श्री सुजीत कुमार, आई0ए0एस0, मुख्य विकास अधिकारी,
फिरोजाबाद द्वारा दिनांक 20-10-2015 को फिरोजाबाद से
फतेहाबाद मार्ग के निरीक्षण/स्थलीय सत्यापन की टिप्पणी।

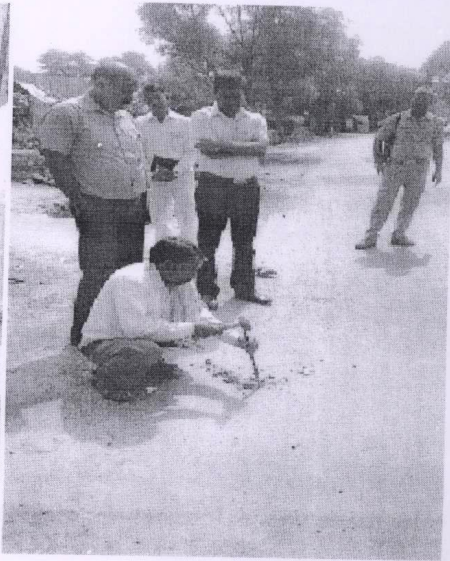
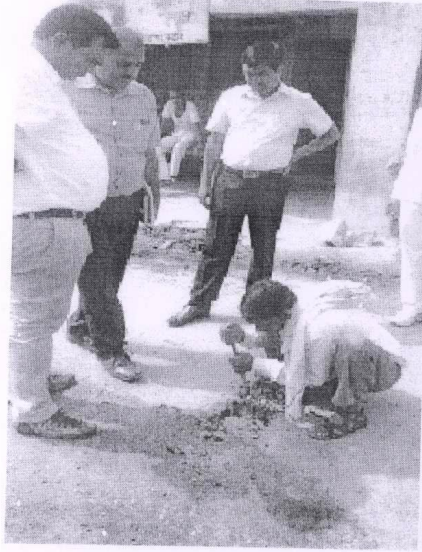
आज दिनांक 20-10-2015 को पुनः निरीक्षण के दौरान ग्राम नगला चूरा में श्री ओम प्रकाश व श्री ज्ञानी राम के घर के सामने चौड़ीकरण भाग में दो स्थानों पर

एवं ग्राम शंकरपुर में राम लक्ष्मण किराना स्टोर के पास तीसरे स्थान पर सड़क खुदवाकर देखी गई। इन तीनों स्थानों पर सड़क की थिकनेस क्रमशः 10.5 सेमी, 10.00 सेमी, 9.7 सेमी पाई गई। इन स्थानों पर मार्ग की चौड़ाई 7 मी एवं 6.98 मी पाई गई।

सड़क में जगह-जगह गददे थे। हालांकि कई जगह गददों को सामान्य पेंचवर्क कर बन्द किया गया है परन्तु इस कार्य की गुणवत्ता सन्तोषजनक नहीं है। सड़क एक वर्ष में ही टूटना प्रारम्भ हो गई है। किये गये पेंचवर्क की गुणवत्ता ठीक न होने के कारण सड़क शीघ्र ही उखड़ने की सम्भावना है। ग्राम शंकरपुर में सड़क के दोनों किनारों पर पाइप लाइन लीकेज के कारण जल भराव एवं ग्राम सोफीपुर के पहले सड़क के लगभग मध्य में पाइप लाइन लीकेज के कारण सड़क पर पानी फैलता हुआ पाया गया। जिससे सड़क शीघ्र ही खराब होने की सम्भावना है।

उपरोक्त स्थिति के सुधार हेतु पूर्व निरीक्षण दिनांक 23-11-2014 में दिये गये निर्देशों का अनुपालन किया जाना परिलक्षित नहीं हुआ। आज दिनांक 20-10-2015 के निरीक्षण में भी स्थिति सन्तोषजनक नहीं पायी गयी है। अधिशासी अभियन्ता लो0नि0वि0 एवं अधिशासी अभियन्ता, जल निगम को पुनः निर्देशित किया जाता है कि सड़क का संयुक्त निरीक्षण कर दोनों विभागों में समन्वय स्थापित कर लीकेज कार्य ठीक कराते हुए सड़क पर जल भराव की समस्या समाप्त करायें। तथा लो0नि0वि0 सड़क के गददों को अच्छी गुणवत्ता के साथ भरवाते हुए गुणवत्तापरक ढंग से पेंच वर्क/मरम्मत कार्य यथा शीघ्र सुनिश्चित करायें।
